**AVIS RELATIF À LA PROTECTION
CONTRE LES EVENTUELS EFFETS NOCIFS ET NUISANCES
PROVOQUÉS PAR LES RAYONNEMENTS NON IONISANTS
GÉNÉRÉS PAR DES ANTENNES ÉMETTRICES STATIONNAIRES**

Commune : SAMBREVILLE - Exploitant : ORANGE

Référence exploitant : 261N1_2/30129N1_1/40129N1_1/50129N1_1

Rapport n° 2460 / 2024

Figure 1 : Vue en plan des lieux de séjour et des points de contrôle

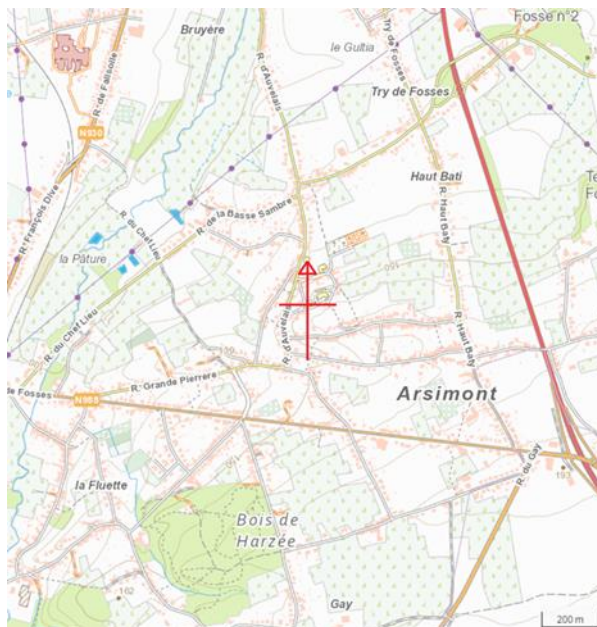
Les fréquences d'émission, la puissance rayonnée par chacune des antennes et leur gain permettent de déterminer le rayon de la zone à analyser. Tout dépassement de la limite par installation est exclu en dehors de cette zone. Le tableau 2 reprend les 35 LS² pour lesquels l'indice d'exposition est le plus élevé. Les différentes colonnes indiquent :

- le numéro du point de contrôle repris sur un des plans de la figure 1;
- le numéro du LS dans lequel se trouve le point de contrôle de la 1^{ère} colonne ;
- l'atténuation d'obstacle prise en compte pour le calcul de l'indice d'exposition dans le LS ;
- le résultat du calcul de l'indice d'exposition.

En ce qui concerne les antennes de l'installation mentionnées dans le tableau 1, la distance maximale à laquelle la limite pourrait être atteinte, à l'extérieur, est égale à 79,5 m. S'il n'y a pas de LS à une distance inférieure, les antennes respectent forcément la limite d'immission.

Dans le cas des LS situés à l'intérieur des bâtiments, une atténuation d'obstacle est prise en compte et il en résulte que la distance maximale à laquelle la limite pourrait être atteinte se réduit à 56,3 m.

Les résultats de l'évaluation décrite au paragraphe 4 indiquent que les antennes émettrices stationnaires de l'installation faisant l'objet du présent avis ne produisent pas, dans un lieu de séjour, un rayonnement électromagnétique maximum supérieur aux limites fixées à l'article 4 du décret.
